ГАЙКИ ШТУРВАЛЬНЫЕ

Four-arm nuts.
Construction and dimensionsГОСТ
14728—69*Взамен
ГОСТ 8918—58,
ГОСТ 8920—58
в части гайки

Изменение № 2 ГОСТ 14728—69 Гайки штурвальные. Конструкция и размеры
Утверждено и введено в действие Постановлением Государственного комитета
СССР по стандартам от 20.04.89 № 1022

Черт. 2

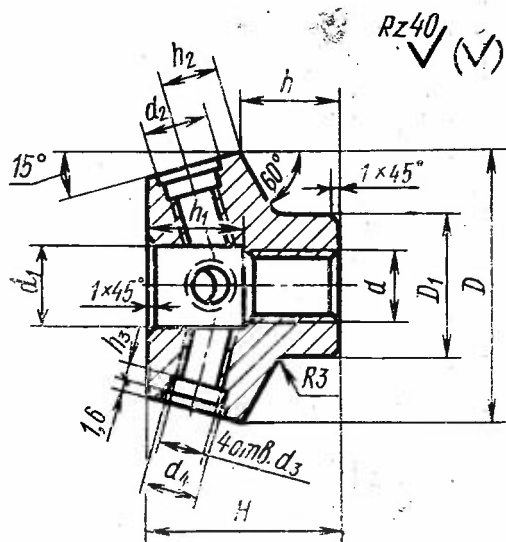
Пункт 2.1. Чертеж 2. Заменить параметр шероховатости: $Rz40$ на $Ra 6,3$.
